283. M-määräys No. 283/65: Lycoming-moottorien päälaakerin tuen läpi menevien kiinnitysvaarnojen muutostyö.

Koskee: Seuraavat moottorisarjat O-320-B, O-340, O-360-A ja -C, VO-360 ja O-540. Seuraavissa moottoreissa on muutostyö suoritettu valmistuksen aikana:

Modifioitavien kiinnitysvaraanojen sijainti
Figure 4. Location of Thru-Studs to be Modified

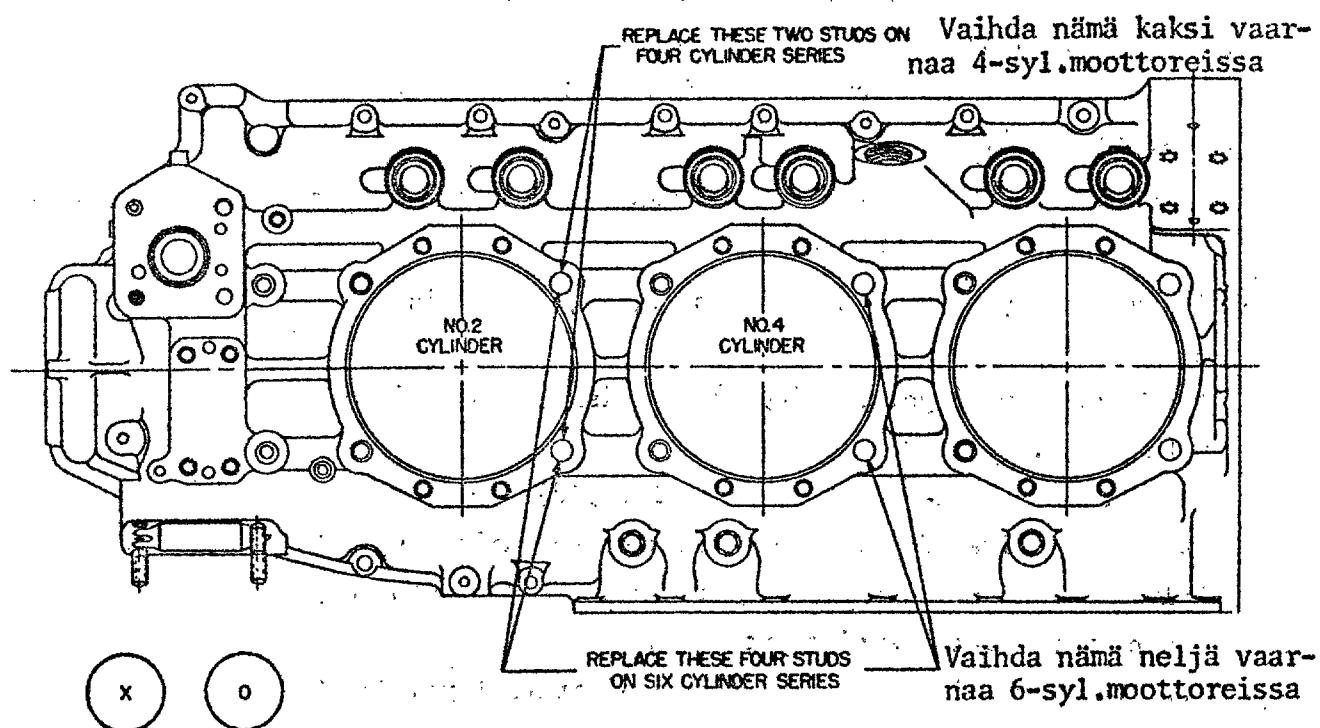
Lisäksi voidaan tarkastaa, onko kuvassa 4 näkyvien läpi-vaarnojen päihin merkitty kirjain O tai X. Kampikammiot, joissa on 9/16" tiukkasovitteiset läpi-vaarnat ja 0.007" ylisuuret läpi-vaarnojen kierteet on merkitty kirjaimella X. Tämä määräys ei koske moottoreita, joiden p.o. läpi-vaarnojen päihin on merkitty kirjain O tai X.

NOTE: ENGINES WHICH INCORPORATE BODY FIT THRU-STUDS AS INDICATED BY ARROWS WILL BE STAMPED "X" OR "O" AS SHOWN ABOVE. ENGINES WITH STUDS SO IDENTIFIED NEED NOT BE REWORKED
